CTL 决议

标准 (包含：年份)	条款	查询号	年份
IEC 60598-1:2014+A1:2017	10.2	PDSH 2183	2022
类别			
照明设备			
主题	**关键词**	**制定**	**批准年份**
电涌保护器	- 电涌保护器 - 旁路连接 - 电容器	ETF5	2023 CTL 全体会议

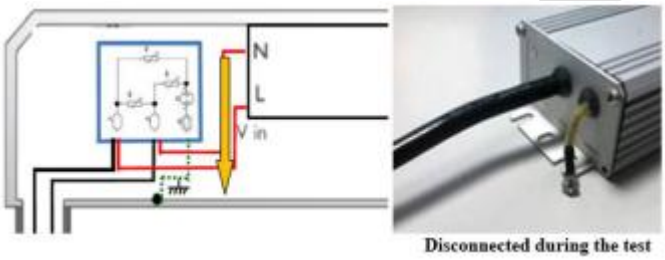
当进行电气强度试验时，部件为符合 IEC60598-1 第 10.2 条款的旁路连接的电容器时，是否可以断开电涌保护器？

对于固定式 I 类灯具，即使集成在控制装置中的电涌保护器，可以断开。控制装置应只符合 IEC/EN 61347 系列标准(在这种情况下，可以不考虑IEC61643-11)。
